Mission régionale d'autorité environnementale
ÎLE-DE-FRANCE

Avis délibéré
de la Mission régionale d'autorité environnementale d'Île-de-France sur le projet d'extension du data-center exploité par la société BNP Paribas, situé à Bailly-Romainvilliers (77)

N°MRAe 2021 – 5581
du 18 août 2021

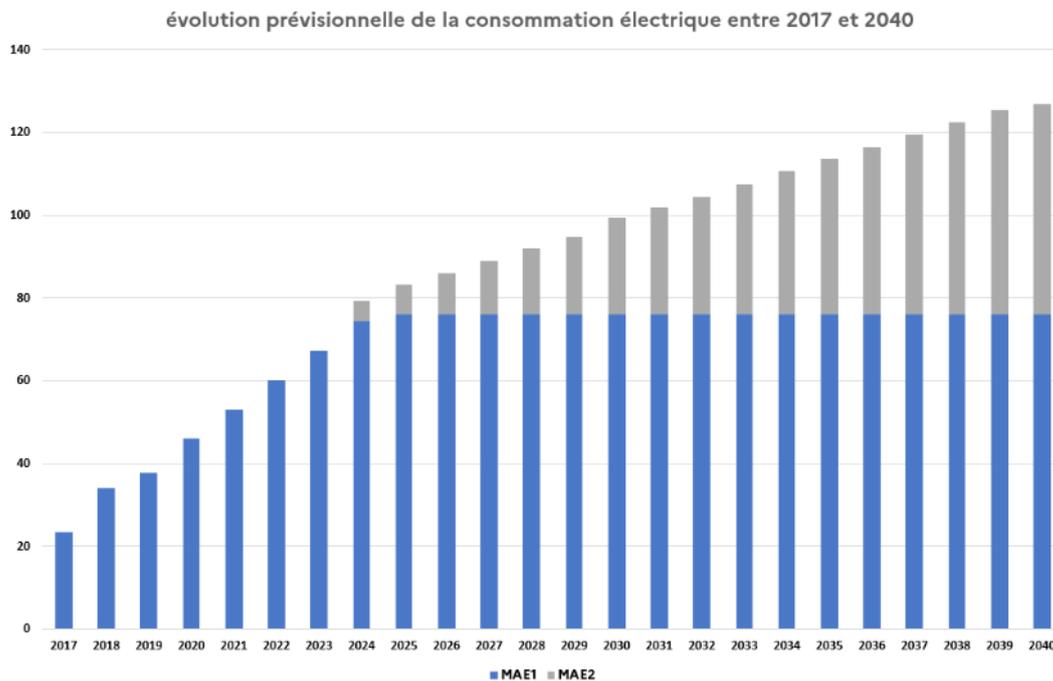
Le dossier ne précise pas les travaux nécessaires sur le réseau électrique pour assurer l'approvisionnement du projet (p.25). Or, ils constituent pour la MRAe un élément indissociable du projet. L'étude d'impact devra être complétée en tant que de besoin sur ce point.

La MRAe recommande de compléter l'étude d'impact par la description des travaux nécessaires sur le réseau électrique (Enedis) pour satisfaire les besoins du projet, par la présentation de l'augmentation prévue de la consommation d'énergie électrique au regard de la situation initiale.
